Vysvětlení, změna nebo doplnění zadávací dokumentace č. 13

Název veřejné zakázky	UK – Výstavba Kampusu Albertov – Biocentrum
Druh a režim veřejné zakázky	Veřejná zakázka na stavební práce zadávaná v nadlimitním režimu
Profil zadavatele	https://zakazky.cuni.cz/
Evidenční číslo ve VVZ	Z2023-018663

Žádost č. 1 ze dne 09. 06. 2023

výřez z výkresu LAB 4_01_098_BCA-ALB_2PP:

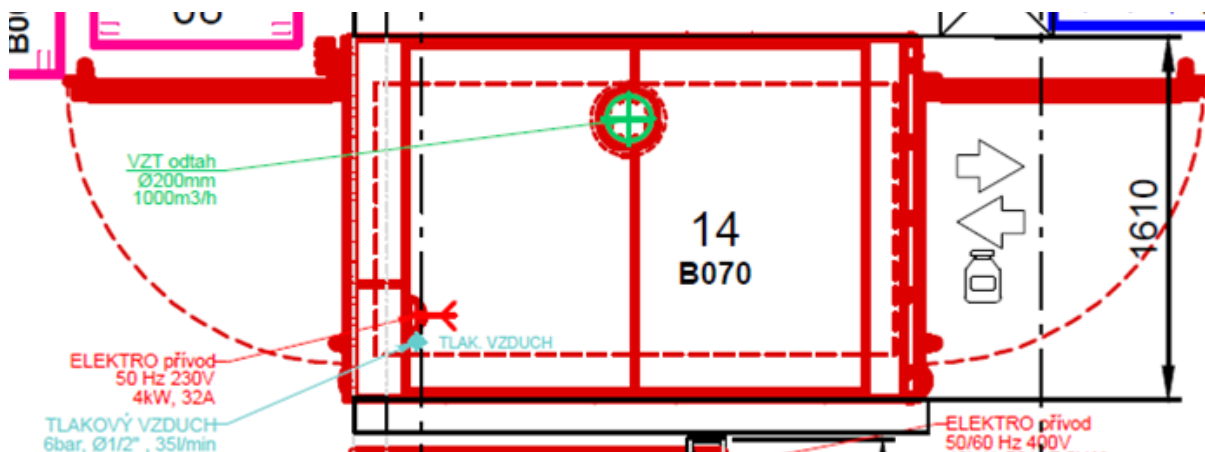
PČ	Typ	Kód	Popis	MJ	Množství	POZN
BCA D.5.2 - PS_2	19	K	Pol2353	Myčka prokládací komorová vč. sušení klecí a prezentačních stojanů	kus	1	Požadovaná technická specifikace: svorkovnice 3x400V 50Hz 3 + PE +N, max.10 kW. Jde o nereálnou hodnotu příkonu. Bud' vypadl požadavek na ohřev parou, nebo je elektrický příkon uveden chybně. Nabízená verze s elektrickým ohřevem: svorkovnice 3 x 400V 50Hz + PE +N, 100 kW, požadovaný jistič 200 A, chránič 300 mA
BCA D.5.2 - PS_2	1	K	Pol2336	Dekontaminační komora MALÁ	kus	2	Požadovaná technická specifikace: svorkovnice 3x400V 50Hz/3 + PE +N, 3,8KW, max. proud 5 A . Dostupná verze: svorkovnice 1x230V 50Hz + PE +N, 5,3 KW, požadovaný jistič 40 A
BCA D.5.2 - PS_2	2	K	Pol2337	Dekontaminační komora VELKÁ	kus	5	Požadovaná technická specifikace: svorkovnice 3x400V 50Hz/3 + PE +N, 3,8KW, max. proud 5 A . Dostupná verze: svorkovnice 1x230V 50Hz + PE +N, 5,3 KW, požadovaný jistič 40 A

1. řádek tabulky – BCA D.5.2 – PS 2, Pol 2353

standard B131 – Myčka prokládací komorová včetně sušení klecí a prezentačních stojanů

Ve výkresu LAB 4_01_098_BCA-ALB_2PP který je součástí zadávací dokumentace a stavebního projektu je správně uvedena tato hodnota: 3x400V – 50 Hz – 66kW, max. proud 115 A, jištění přívodu 200 A/300 mA

výřez z výkresu LAB 4_01_098_BCA-ALB_2PP:

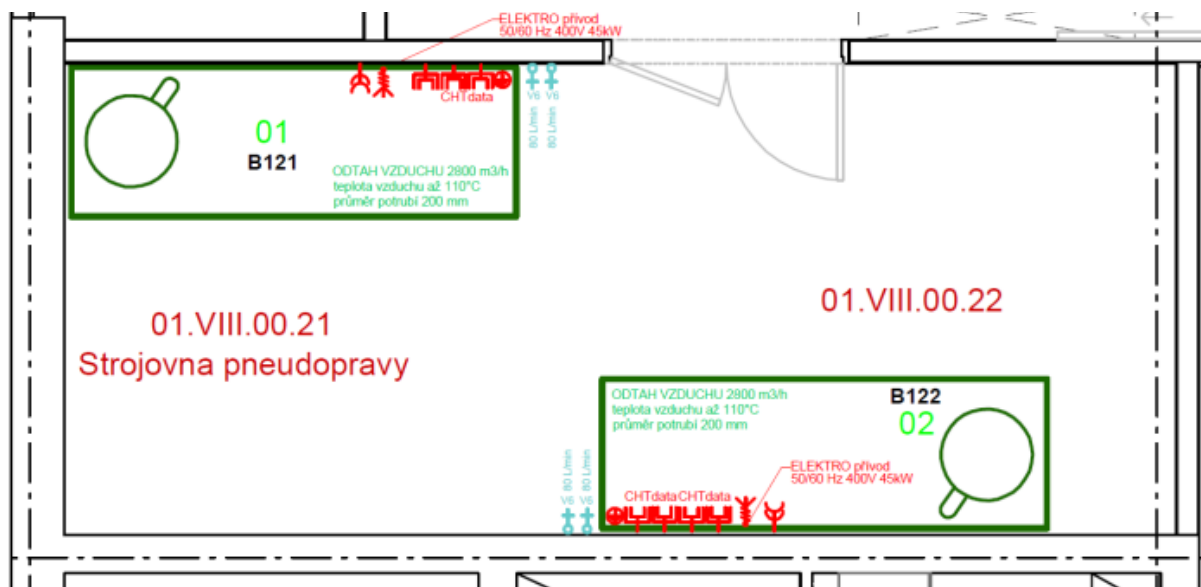
V rámci zadávací dokumentace je požadována dodávka laboratorní technologie, specifikovaná v příslušných Standardech. Standardy dílčím způsobem definují připojovací podmínky. V některých případech je ale nezbytné připojovací podmínky dílčím způsobem upravit a/nebo upřesnit. Žádáme tedy tímto Zadavatele o koordinaci a celkové upřesnění požadavků/připojovacích podmínek, aby bylo možné relevantně zpracovat cenovou nabídku této části. Tj. vyloučit případné omyly v technickém provedení a s tím svázanou cenu laboratorní technologie v cenové nabídce. Jedná se o obecný problém oddílu laboratorní technologie a případů je více. Níže formou tabulky připojujeme tedy alespoň několik modelových příkladů:

3. řádek tabulky – BCA D.5.2 – PS 2, Pol 2337

standard B070 – Dekontaminační komora VELKÁ

Ve výkresu LAB 4_01_098_BCA-ALB_2PP a dalších které jsou součástí zadávací dokumentace a stavebního projektu je správně uvedena tato hodnota: 230 V–50 Hz – 4kW, jištění 32 A
